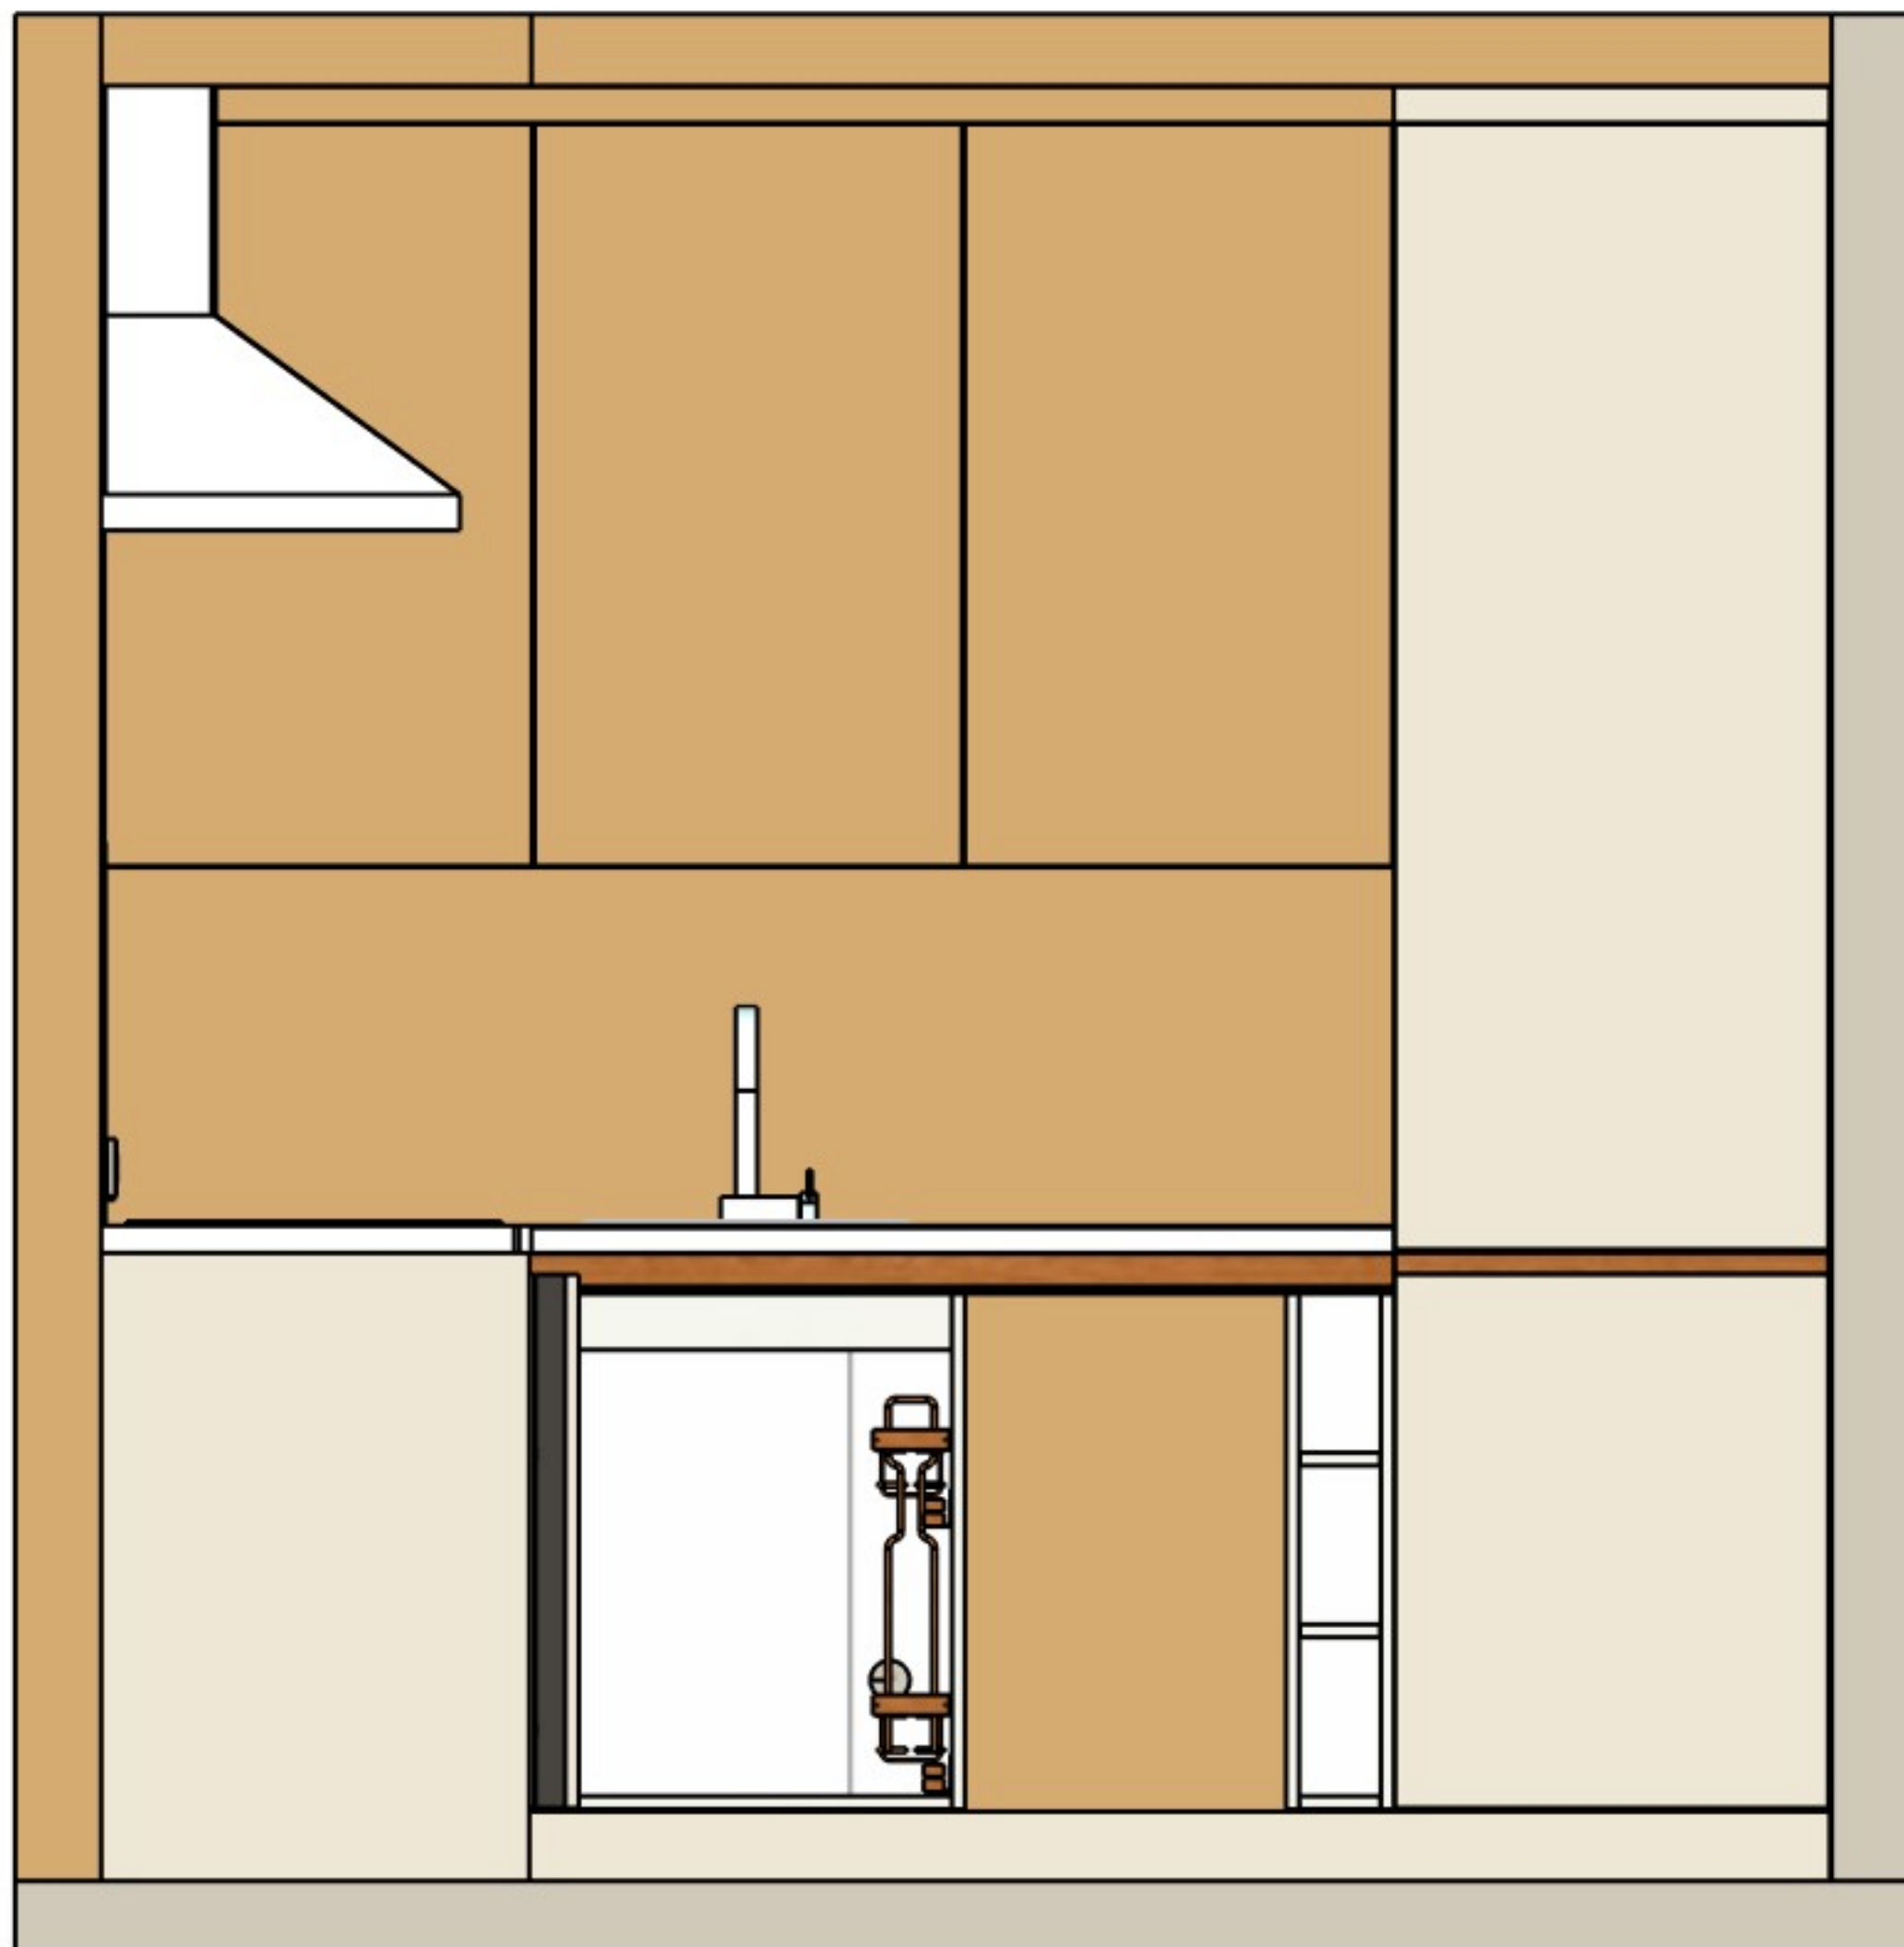
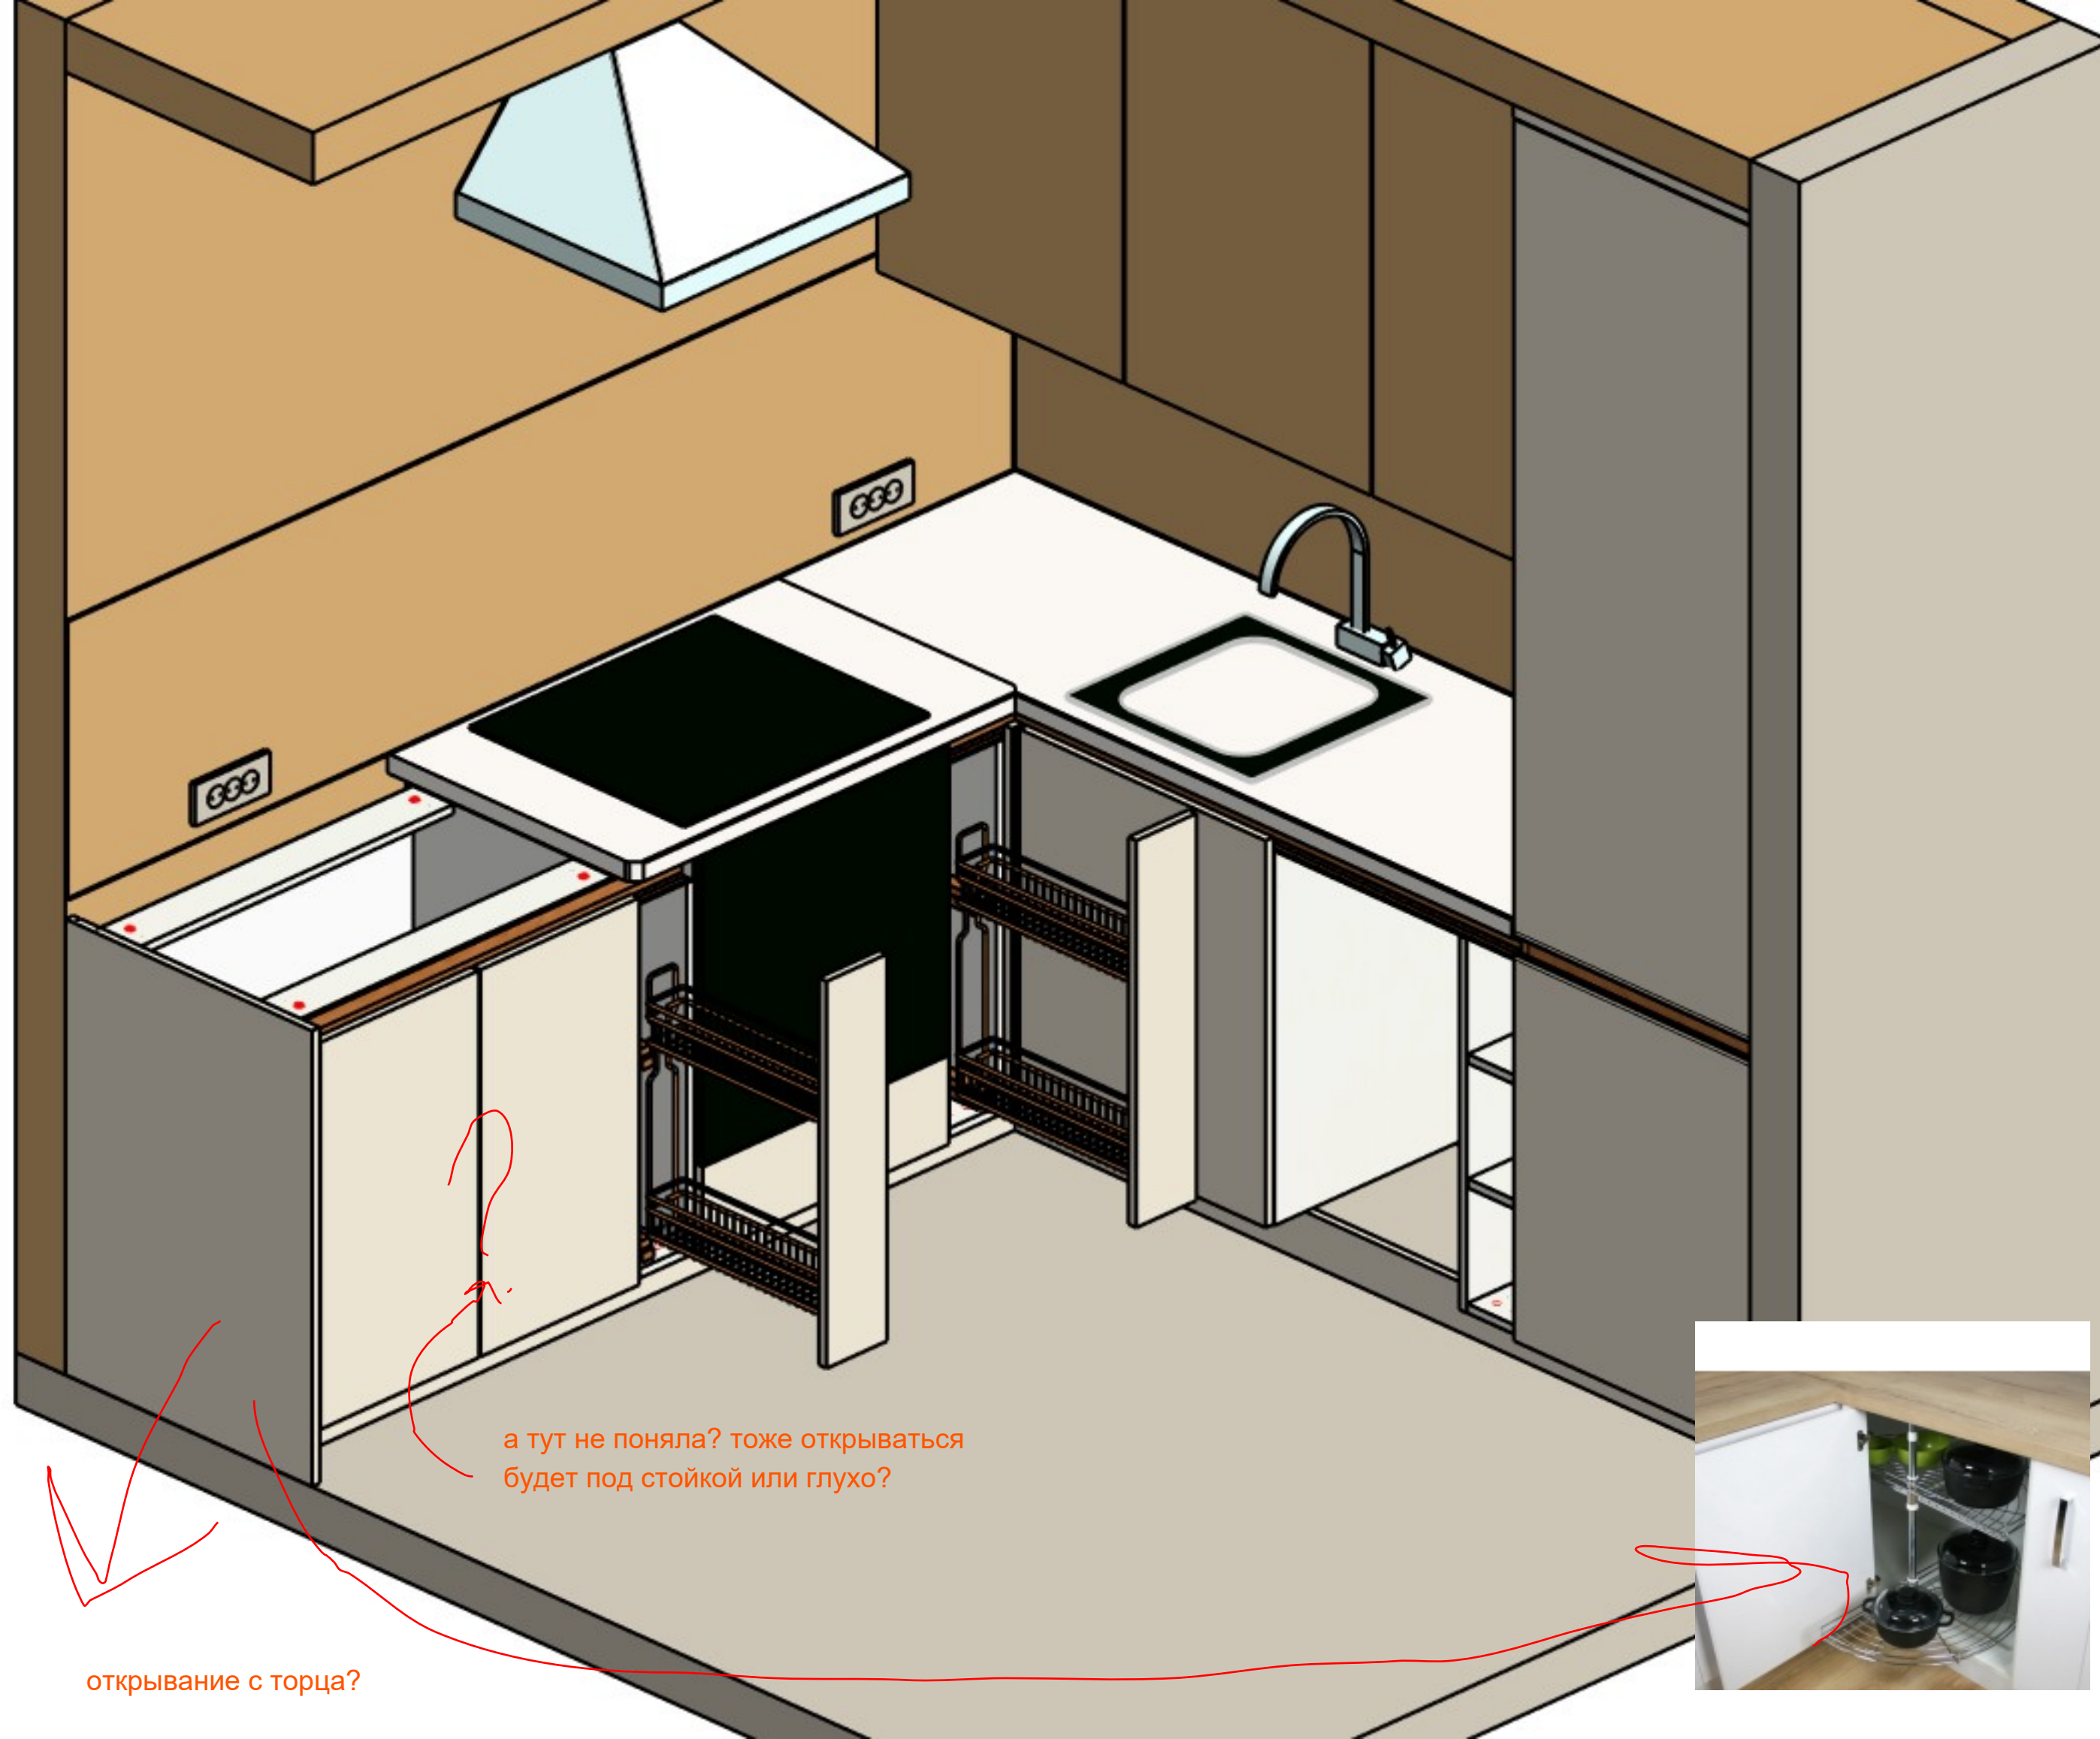
можно металла под золото сделать? цвет как ручки у шкафа в прихожей

показать
открывание
всех шкафов

показать где
какое
наполнение
будет

а тут не поняла? тоже открываться
будет под стойкой или глухо?

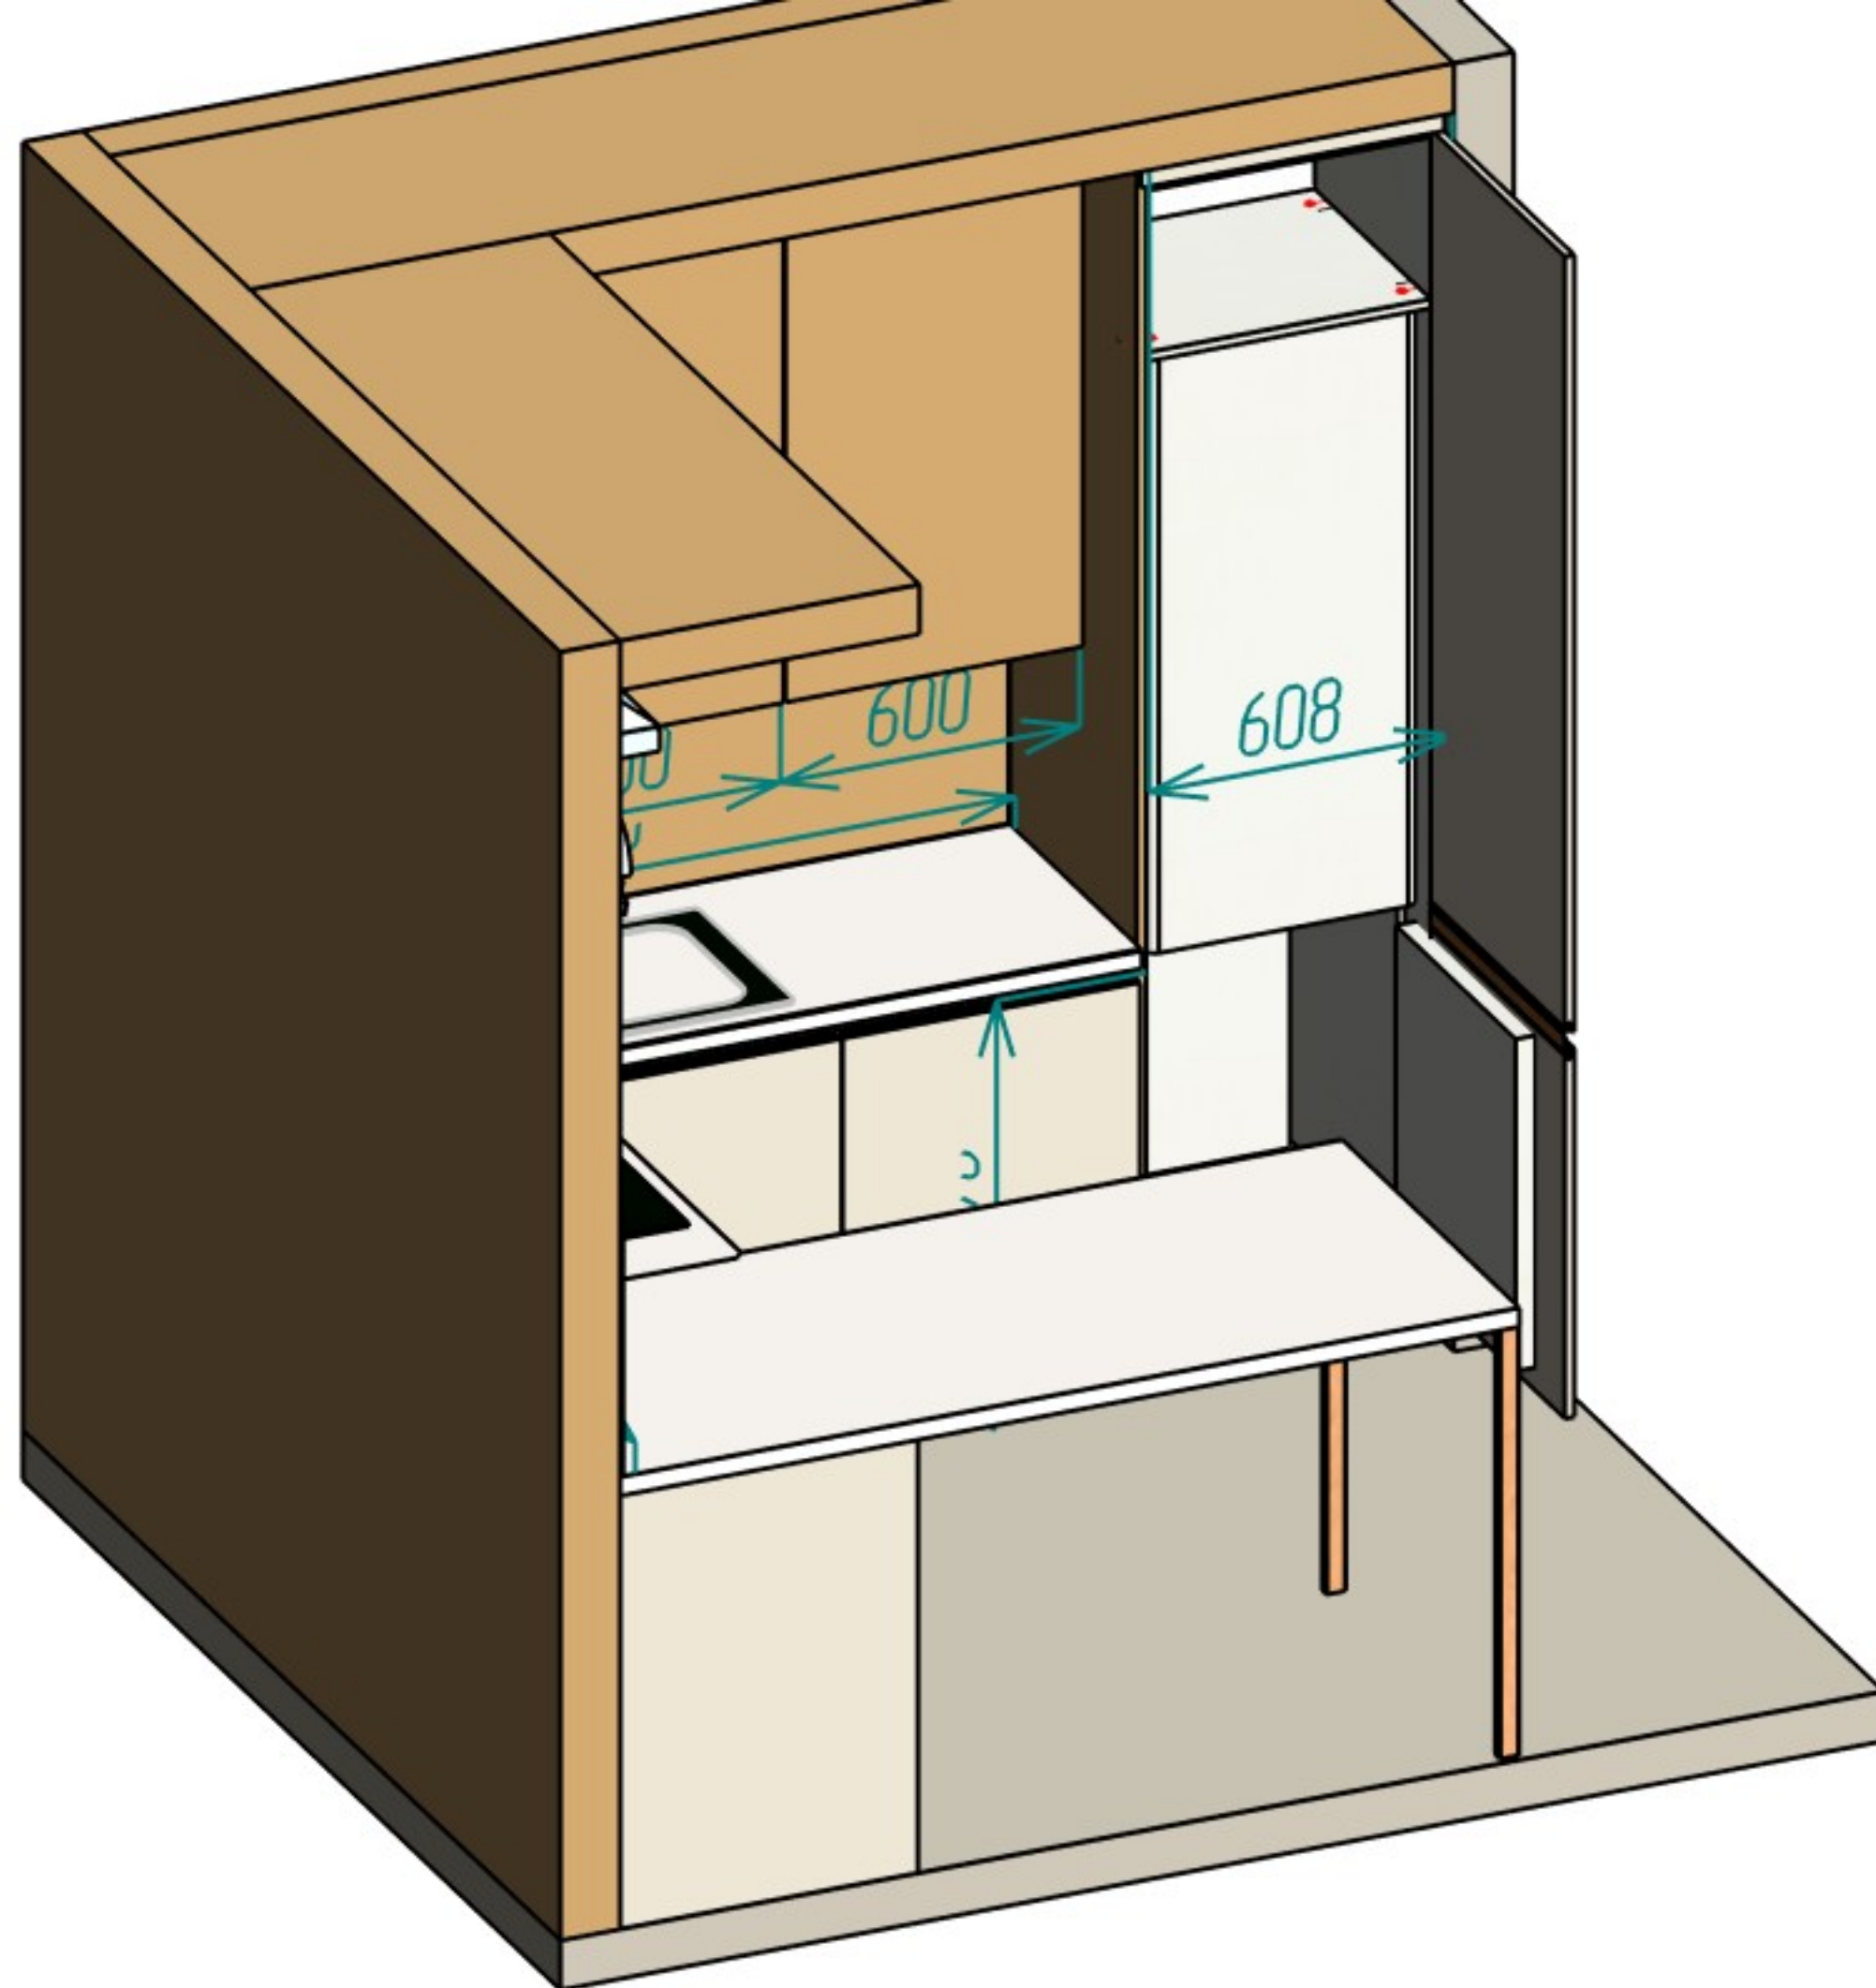
открывание с торца?

не поняла, что нужно что бы
нормально открывался? холодильник
другой ?
ил что?

да, планировали под духовой шкаф, у нас места больше нет(
почему невозможно?

так делают же, если у нас варочная панель не подходит это другой момент, мы ее можем перевыбрать,
технику не закупали еще,
может дадите рекомендации какая должна быть размер варочной и духовки, что бы сделать лоток над
духовкой?

При открывании двери холодильника свыше 90° возможно касание двери и угла стены

Куда планировался устанавливаться лоток? Ящик под ДШ переместить над ДШ невозможно.
